MEMORÁNDUM N°15/2025

MAT.: SOLICITA MEDIDA URGENTE Y TRANSITORIA PARA PROYECTO “CONCESIÓN RUTA 66 - CAMINO DE LA FRUTA”

Fecha: 08-04-2025

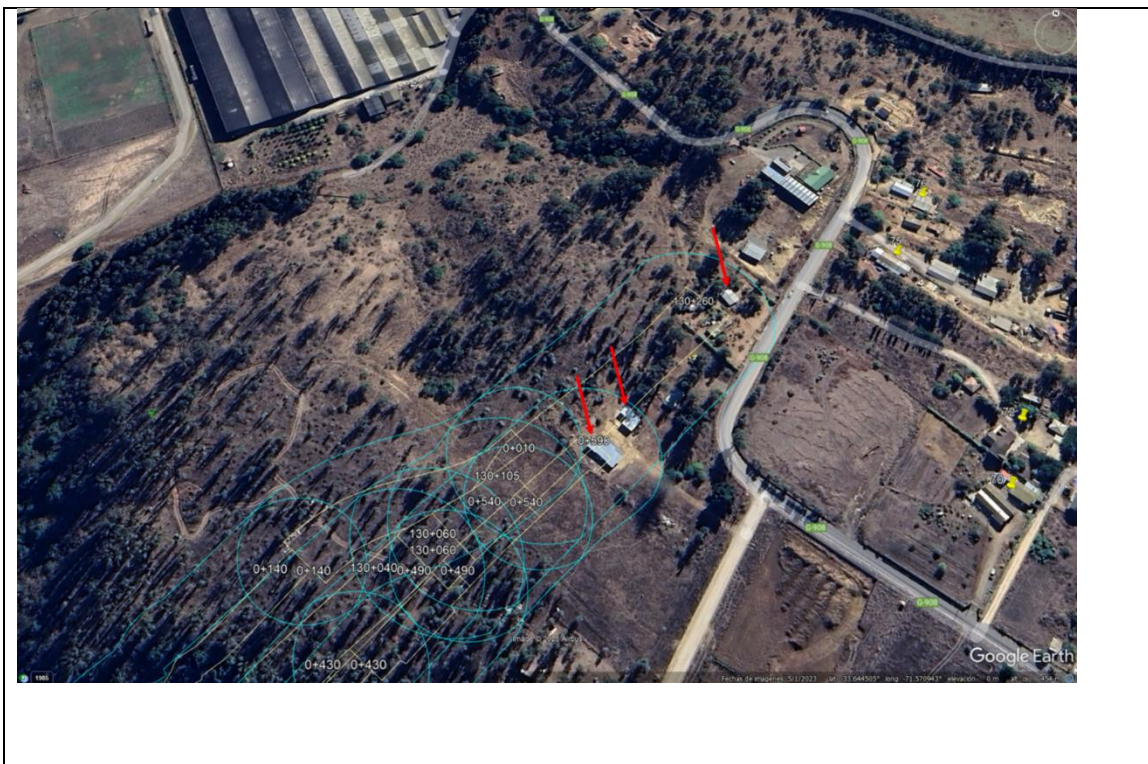
En cuanto a los otros puntos de evaluación de los informes de enero y febrero, se observa cumplimiento del estándar de la Norma Australiana.

Cabe hacer presente que, para el caso de tronaduras programadas, **deberá considerarse eventualmente la evaluación de un límite de 115 dBL, para aquellos receptores en los cuales se está considerando más de 20 eventos de tronadura**, como ocurre en las 36 viviendas

identificadas previamente, a saber, viviendas 42 a la 59, vivienda 61, viviendas 63 a la 66, viviendas 68 a la 76, así como las viviendas 82, 84, 85 y 87.

b) Respecto al cálculo de buffers tanto para las tronaduras ya efectuadas, como para las tronaduras programadas, informar los criterios y justificaciones para los factores Ka y a, de la expresión de la sección J7.2 de la norma australiana AS2187-2:2006. Misma información se solicita en el caso de la elaboración de los buffers de vibraciones. Además de buffers actualizados, en formato KMZ para aquellos casos donde se requiera evaluar el cumplimiento de 115 dBL, a saber, vivienda 42 a las 59, vivienda 61, viviendas 63 a la 66, viviendas 68 a la 76, así como las viviendas 82, 84, 85 y 87.
